2021 年江苏省建设工程施工图 设计审查技术问答

江苏省建设工程设计施工图审查管理中心

二〇二一年十二月

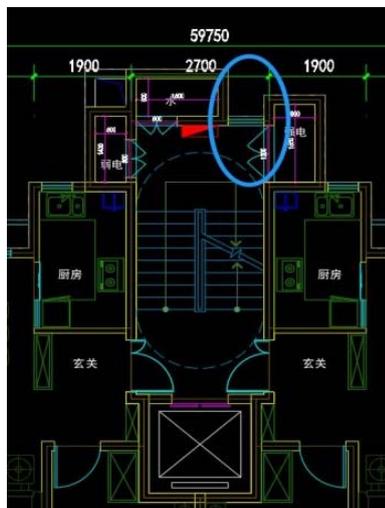
11、下图中 18 层以下的连廊户型，合用前室的外门是否计入自然通风面积？

答：图中直接开向室外的普通外门可计入自然通风面积。

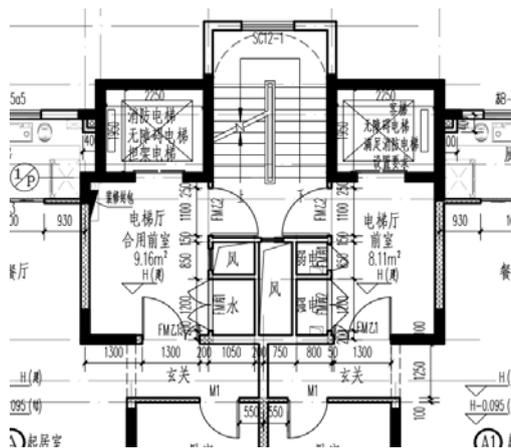
12、如下图，当住宅建筑采用敞开楼梯间，楼梯间外窗是否应按封闭楼梯间自

然通风的面积要求设置外窗？

答：敞开楼梯间应按《建筑设计防火规范》GB 50016-2014（2018 年版）第 6.4.1 条的规定能天然采光和自然通风，天然采光面积应满足江苏省《住宅设计标准》DB32/ 3920-2020 第 6.2.4 条规定。敞开楼梯间外窗自然通风面积无具体规范要求。

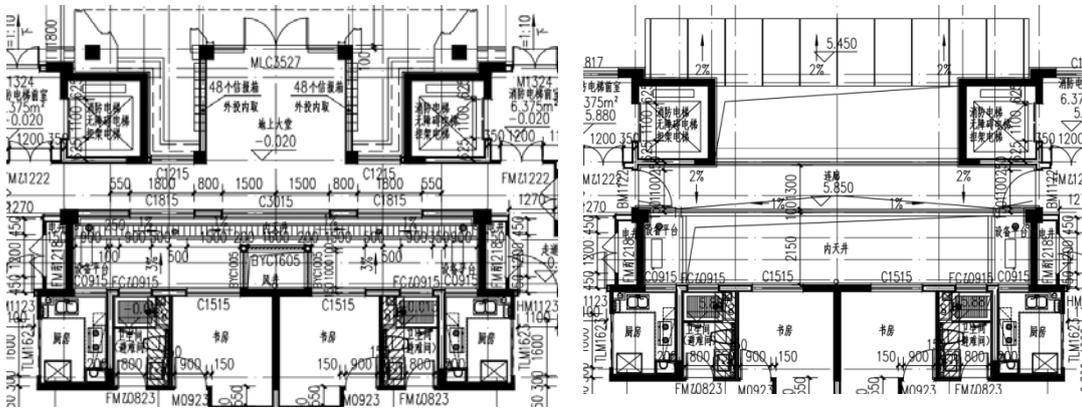
13、下图为 18 层住宅的交通核，楼梯一侧设消防电梯，另一侧设普通电梯。住宅防烟楼梯间前室中是否可以设置满足消防电梯标准的普通电梯？设有普通电梯的防烟楼梯间前室，是否可以不满足短边 2.4m 的净宽要求？

答：可以。当住宅防烟楼梯间前室内确需设置普通电梯时，应符合江苏省《住宅设计标准》DB32/3920-2020 第 8.7.12-7 款的规定，普通电梯本身应满足该标准第 8.7.20 条消防电梯的要求，其前室大小仍可按防烟楼梯间前室要求确定。

图 12

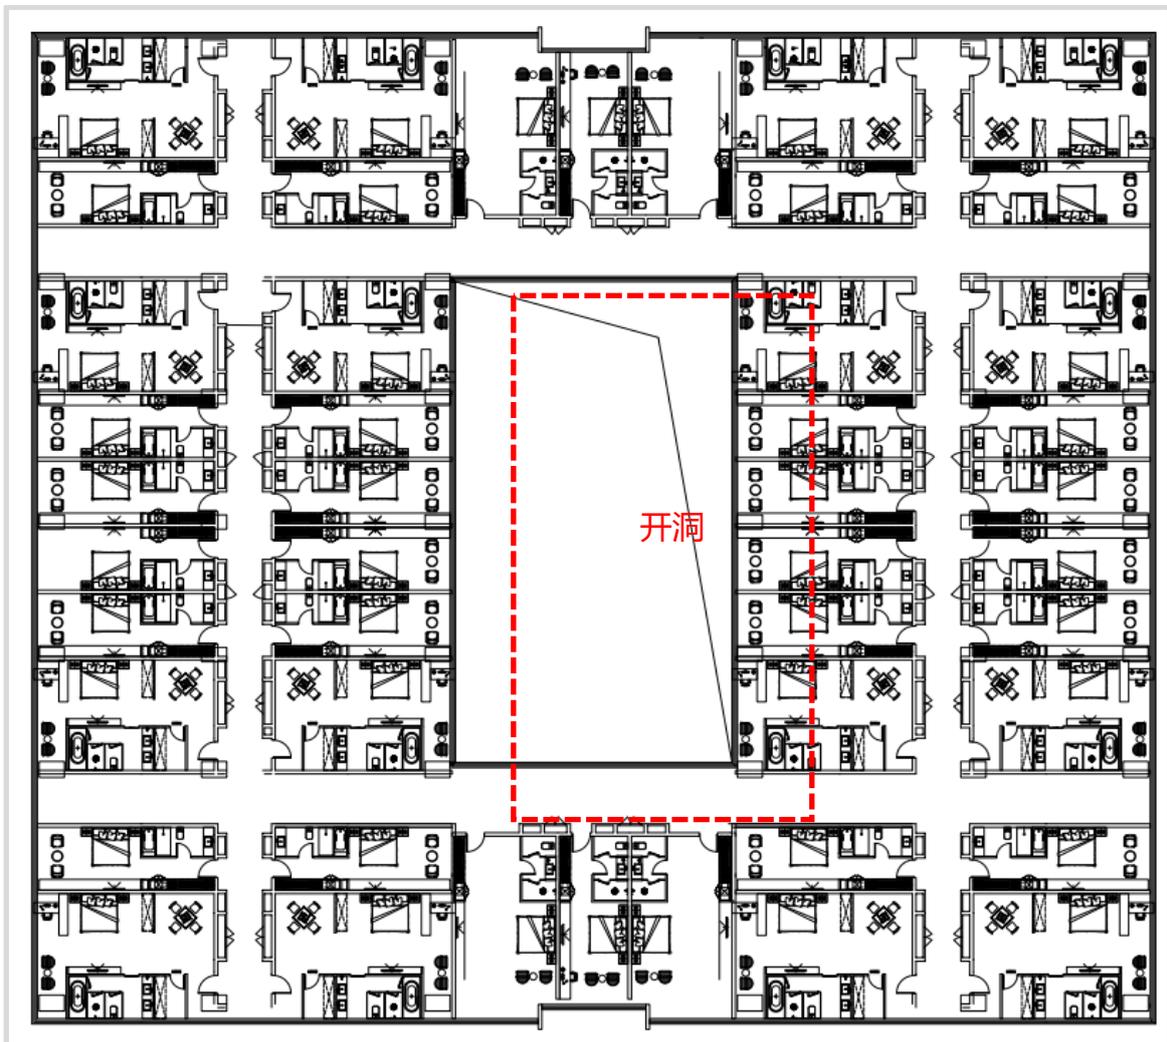
9. “回”字建筑（见图 12），建筑外轮廓尺寸 76.8m x 62.7m，是否可不设缝？如果中间空洞面积大于总面积的 30%，四周刚度较大，是否可不按楼板不连续计入不规则项？

答：可不设置抗震缝。抗震结构中楼板的作用如下（引用《2009 全国民用建筑工程设计技术措施-结构（混凝土结构）》）：

因此，应根据楼板开洞的部位是否阻碍了水平力的传递、开洞的尺寸是否已影响了板作为水平放置的深梁的承载力等方面，衡量该洞口是否可以设置。如图 12 中，洞口位于房屋的中部，犹如一根梁在中部开有洞口，对梁承载力影响很小，尽管中间开洞较大，可能有效楼板宽度小于总宽度的 50%或者开洞面积大于总面积的 30%，但是楼盖的实际刚度较好，能够有效地传递和分配水平力，可以不作为楼板不连续判断。开洞一侧楼板的长宽比较大时，如 $l/b > 3$ （见图 13），能否不作为楼板不连续，宜根据计算分析结果进一步判定。

图 17

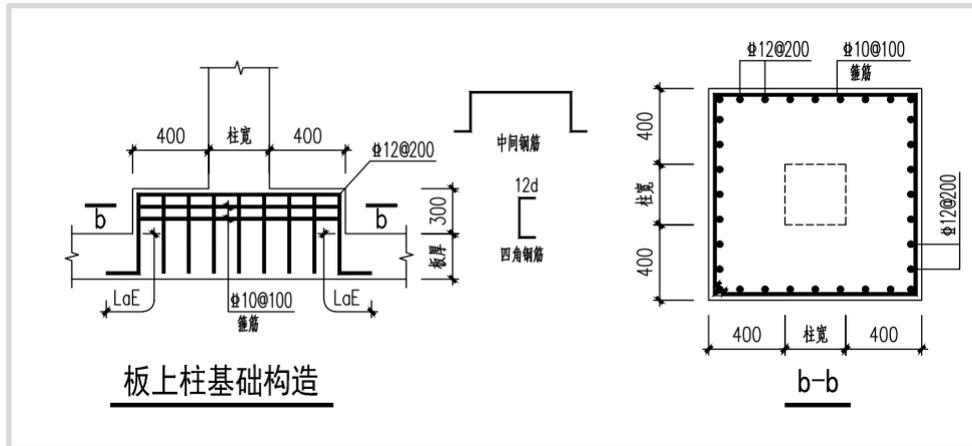
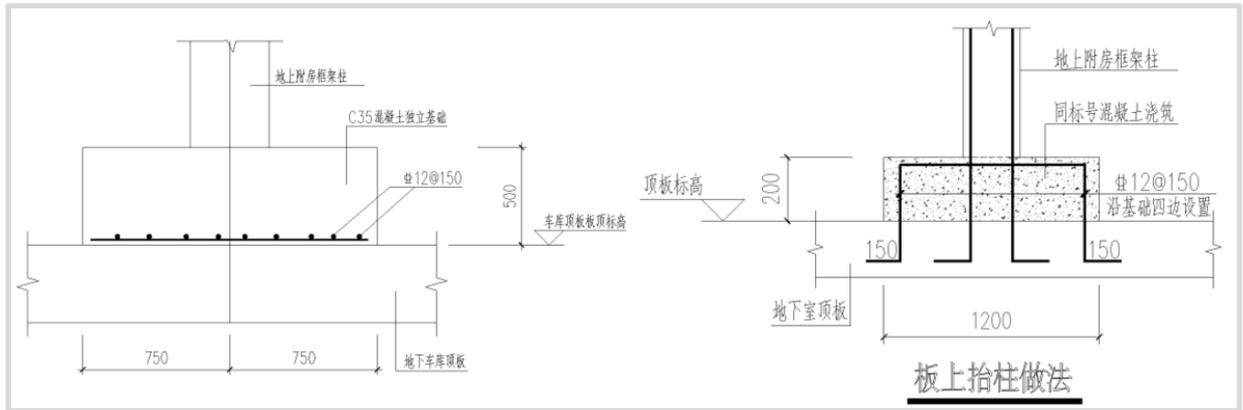
13. 大地库地下室顶板上局部一层（如配电间、楼梯间门厅等）框架柱直接置于地下室顶板上，柱下无梁、板上仅作局部倒柱帽加强（见图 17、图 18），是否需要补充计算并参照厚板转换相关构造？

答：此种情况目前较为普遍。地库顶板宜按整体模型（含上部配电间、楼梯间门厅等）复核其承载力，并满足冲切计算要求。

图 19

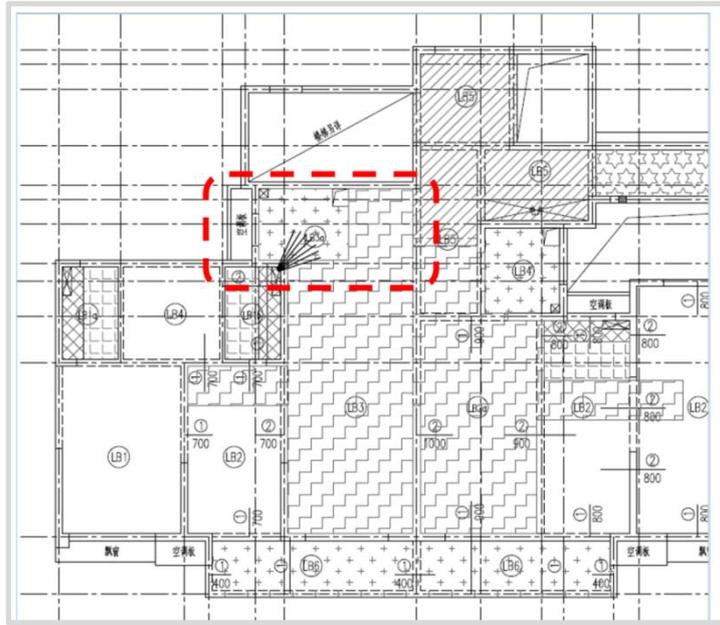
（2）图 19 所示线框位置是否需要按照端开间要求设置双层双向钢筋？

（2）图 19 所示线框位置不属于端开间范畴。

图 21

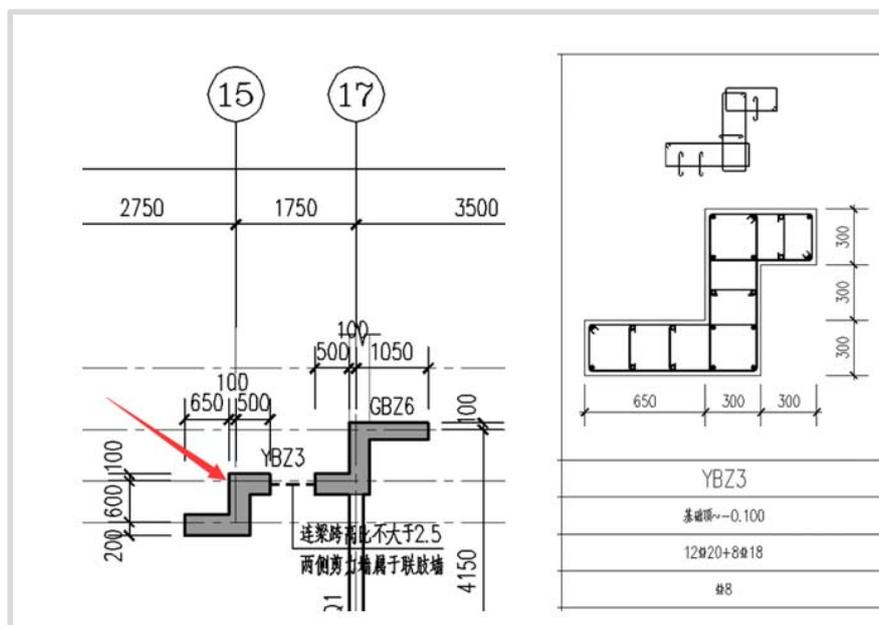
24. 图 21 所示地下一层 YBZ3 一端通过跨高比不大于 2.5 的连梁与右侧剪力墙相连，是否仍然属于异形柱范畴？

答：《混凝土异形柱结构技术规程》JGJ 149-2017（以下简称“JGJ 149”）第 6.1.4 条条文说明明确异形柱肢厚要求，即“本规程适用的异形柱柱肢截面最小厚度为 200mm，最大厚度应小于 300mm”，第 3.3.2 条明确“……，地下一层及以下不应采用异形柱，……”。图中所示地下一层 YBZ3 肢厚 300mm，不属于 JGJ149 适用范畴，且通过较强的连梁（跨高比不大于 2.5，且连梁高度不小于 400mm）相连，应属于延性和抗震性能较好的联肢墙，可不计入短肢剪力墙范围。

图 23

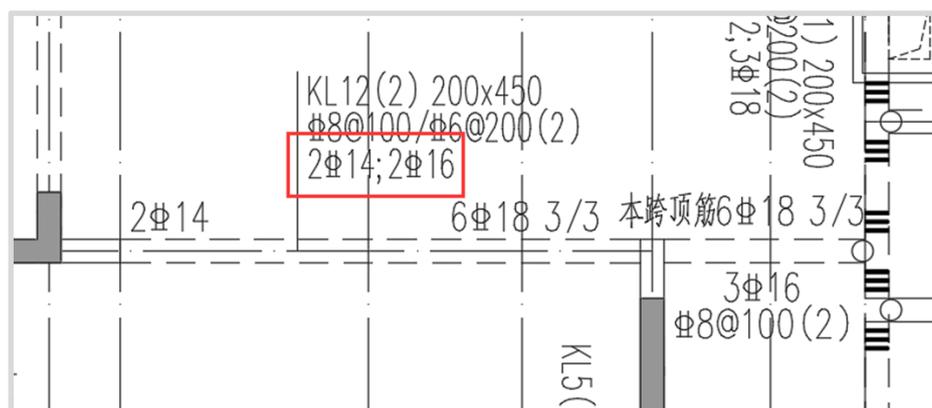
28. 图 23 所示框架梁 KL12（抗震等级三级）第一跨底面纵向钢筋与右侧顶面纵向钢筋配筋量比值小于 0.3，是否执行 GB50011 第 6.3.3.2 条要求？

答：图 23 所示框架梁 KL12 第一跨一端与剪力墙（或框架柱）相连，另一端与梁相连；与剪力墙（或框架柱）相连端应按抗震设计，其要求应与框架梁相同，与梁相连构造可按非抗震要求执行（具体可详见 JGJ 3 第 6.1.8 条条文说明）。KL12 与剪力墙（或框架柱）相连端顶面与底面纵向钢筋配筋量比值满足 GB 50011 第 6.3.3.2 条要求，其余部位可不执行 GB 50011 第 6.3.3.2 条要求。

图 25

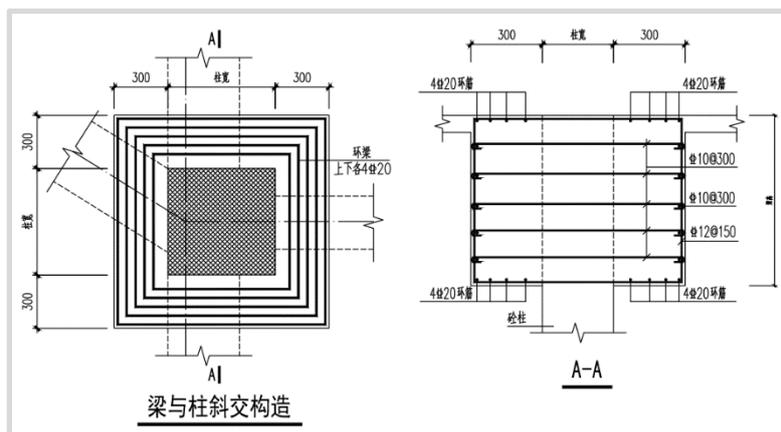
4. 地下室斜交梁柱节点处，设计单位仅在柱顶采用局部放大做法（见图 25），该做法是否可行？

答：多向楼面梁相交于一根框架柱时，在柱顶设置“柱帽”是工程中常用的做法。此处“柱帽”与无梁楼盖的柱帽不同，因此上图所示环形配筋做法有误。该“柱帽”除解决框架梁纵筋锚固外，其配筋尚应满足所连接框架梁的剪力、弯矩传递及节点设计等相关规定。

图 26

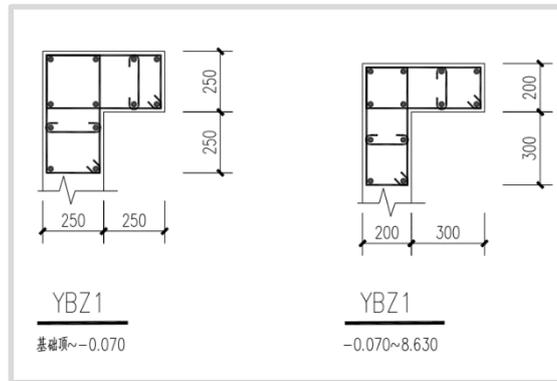
5. 约束边缘构件延伸到地下室外墙时，由于外墙向内加厚，为方便施工，部分设计按边缘构件总肢长不变，如上部为 200（墙厚）+300（翼缘）、地下室为 250（墙厚）+250（翼缘），见图 26，是否可行？

答：该做法不满足 JGJ 3 图 7.2.15（见图 27）对约束边缘构件肢长的构造尺寸要求。

图 28

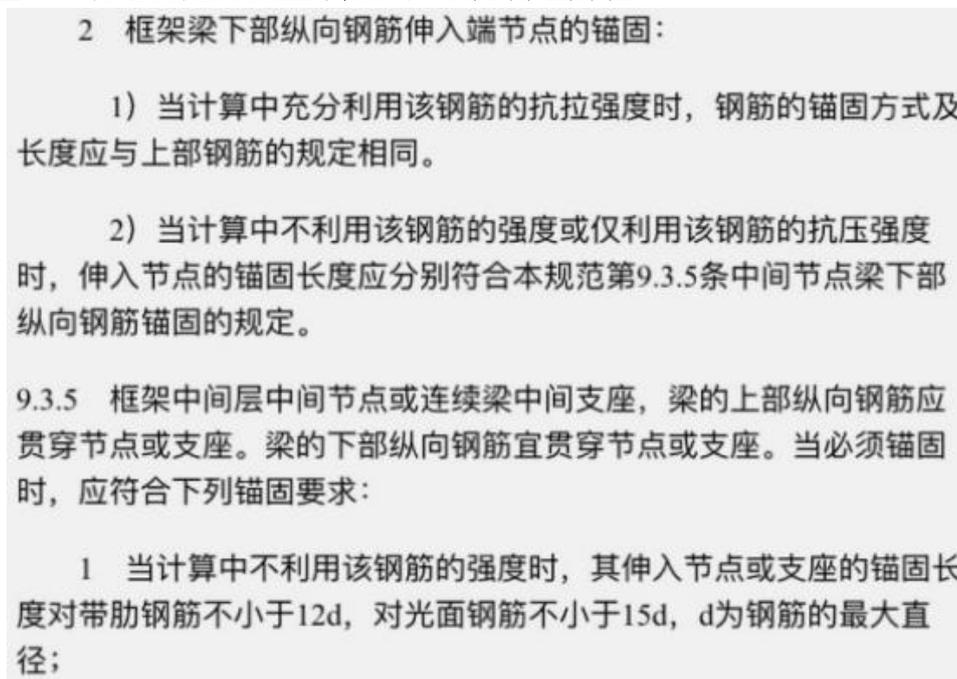
10. GB50010 第 9.3.4.2-2) 条和第 9.3.5 条规定 (见图 28), 要求梁底钢筋不管是否利用其强度均应锚入支座内。但 16G101 图集中示意表明梁的部分底筋可不伸入支座。二者之间是否相互矛盾, 应该如何理解呢?

答: 框架梁支座下部钢筋伸入节点或支座的数量, 应满足承载力的要求, 构造应满足 GB50010 第 9.2.1、9.2.2 条及 GB50011 第 6.3.3 条的规定。对非必须伸入节点或支座的钢筋, 参考《全国民用建筑工程设计技术措施·结构 (混凝土结构)》(2009 年版) 第 4.3.3 条规定, 可按 16G101 图集的相关要求设置。

图 29

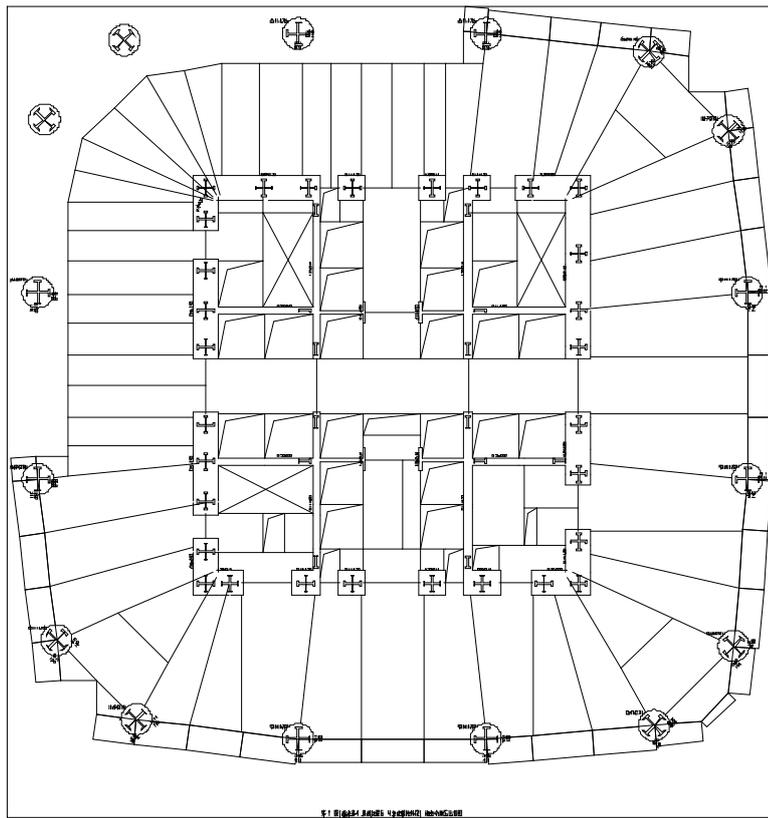
11. 某超限高层, 底部加强区核心筒剪力墙中震时出现小偏拉 (平均名义拉应力超过混凝土抗拉强度) 设置了型钢 (如图一所示的结构平面), 核心筒剪力墙抗震等级特一级。图 29 所示核心筒外圈剪力墙轴压比是否要执行《组合结构设计规范》JGJ138-2016 (以下简称“JGJ 138”) 第 9.1.16 条“特一级的轴压比 0.4”的要求?

答：超限项目中震双向水平地震下墙肢全截面由轴向力产生的平均名义拉应力超过混凝土抗拉强度标准值时，设计应按《超限高层建筑工程抗震设防专项审查技术要点》有关规定在剪力墙墙肢内设置型钢并满足相关要求。

抗震等级为特一级、考虑型钢作用的剪力墙，其墙肢轴压比按 0.5 设计且超限审查结论为“通过”的，施工图审查机构应检查该项目超限报告及抗震专项审查意见在施工图中的落实情况。此时施工图设计可不执行 JGJ 138 第 9.1.16 条要求。

图 30

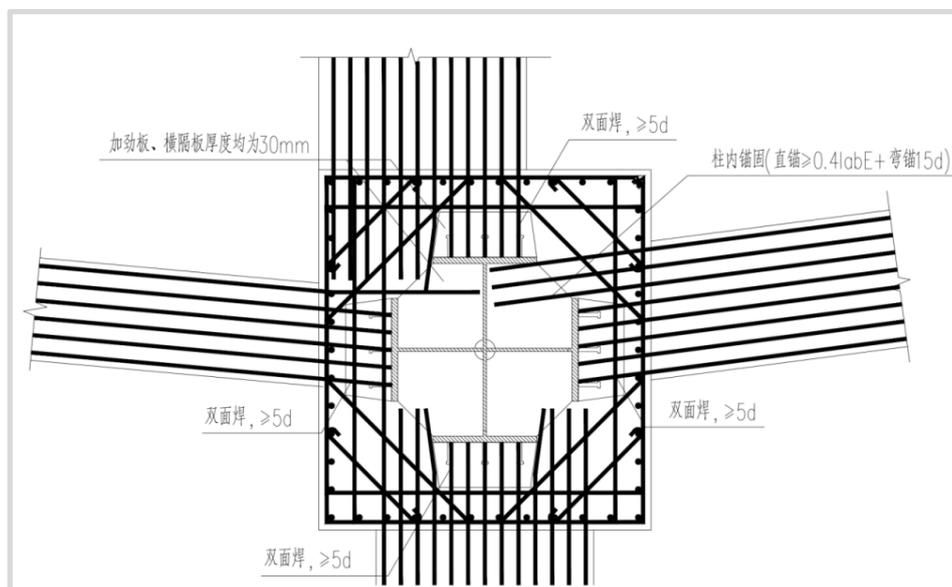
16. SRC 柱与钢筋混凝土梁的连接、SRC 柱与 SRC 梁的连接节点构造中，梁

的纵筋在柱中锚固，由于柱型钢的遮挡，梁纵筋能否在型钢柱腹板或翼缘前就截断或者弯锚（见图 30）？

答：图示框架梁纵向钢筋，在与连接板或加劲板焊接时，焊缝强度应满足钢筋极限强度要求；直接锚固于柱内的钢筋，其水平段长度及锚固长度应满足规范相关要求。

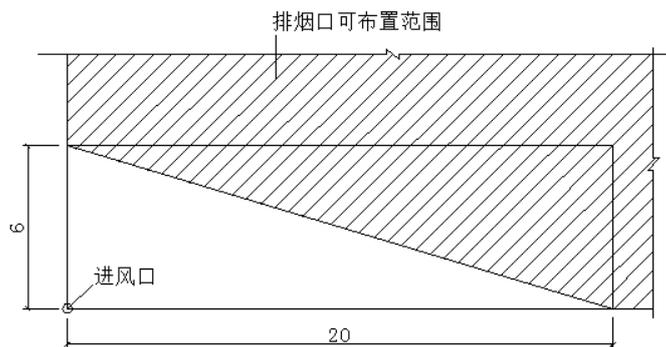
7、正压送风系统计算时，前室及楼梯间均送风，但是住宅一层大堂（合用前室）做自然，楼梯间正压送风风量如何计算，门洞风速是否可按 0.7m/s 计算，是

否需要加大楼梯间送风量？

答：对于首层由门厅等形成的扩大前室或扩大合用前室，满足自然通风条件，可不设置加压送风。前室及楼梯间均送风，仅一层大堂（合用前室）自然通风，当合用前室未设置与其他房间、走道相通的门时，楼梯间正压送风计算门洞风速可按 0.7m/s 计算。

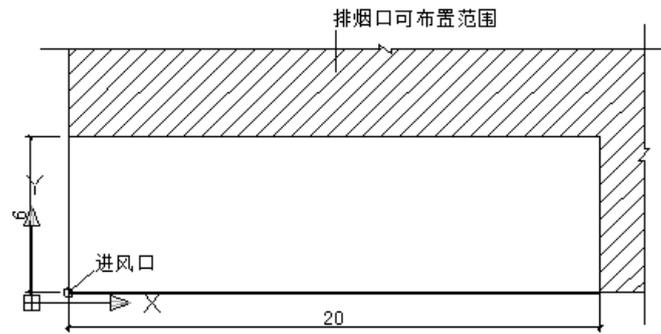
9、GB51251 第 3.3.5.3 送风机的进风口不应与排烟风机的出风口设在同一面上。当确有困难时，送风机的进风口与排烟风机的出风口应分开布置，且竖向布置时，送风机的进风口应设置在排烟出口的下方，其两者边缘最小垂直距离不应小于 6.0m；水平布置时，两者边缘最小水平距离不应小于 20.0m。

问：如果水平距离 19m，垂直距离 5m，是否可以？按以下方法判定是否可行？

答：上图所示三角形阴影区范围不得布置排烟口，该区域内排烟口距进风口不满足水平方向 20 米，垂直方向 6 米的最小间距要求，排烟口可布置范围见下图。

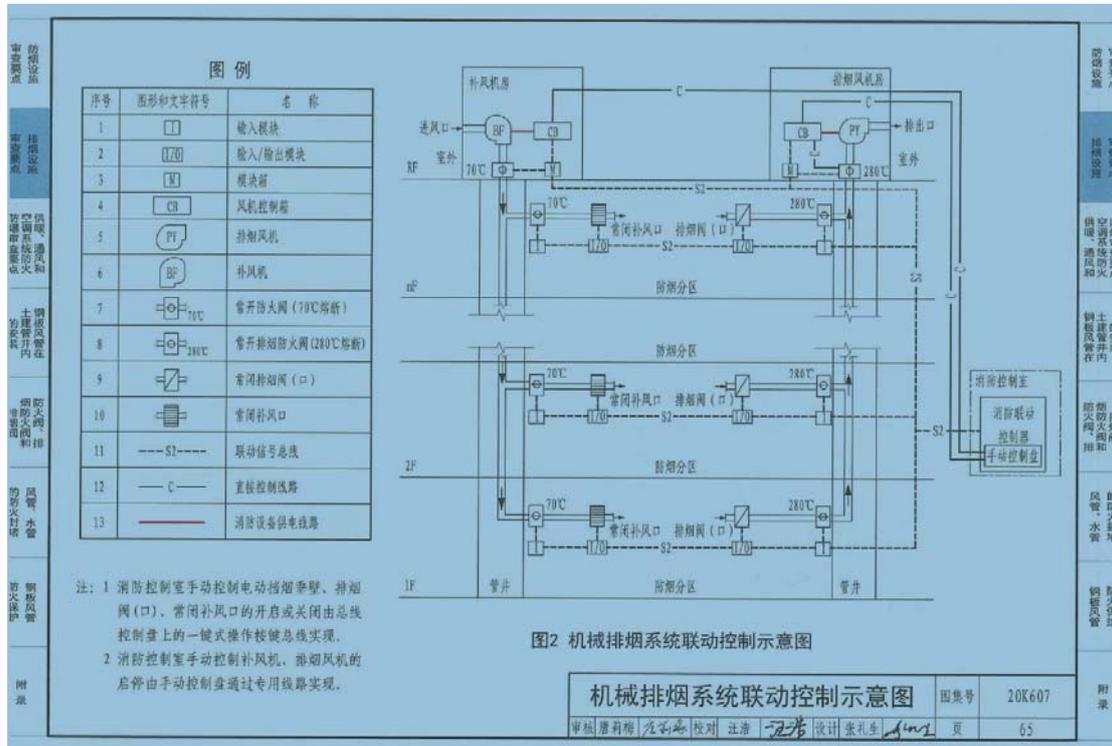
4.11. 消控室与安防室合用时，明显的分隔是否意味必须设置隔墙，分两边布置设备是否满足要求？

答：《火灾自动报警系统设计规范》GB50116-2013 第 3.4.8 条 5 款规定：与建筑其他弱电系统合用的消防控制室内，消防设备应集中设置，并应与其他设备间有明显间隔。对于条文中“明显间隔”的理解，可以见国标图集《<火灾自动报警系统设计规范>图示》14X505-1 第 22 页 3.4 图示 2，消防控制室与安防监控室合用时，消防设备与其他设备分区域在两侧布置，两个区域之间“可设置隔墙”，当然不设置隔墙也是满足要求的。
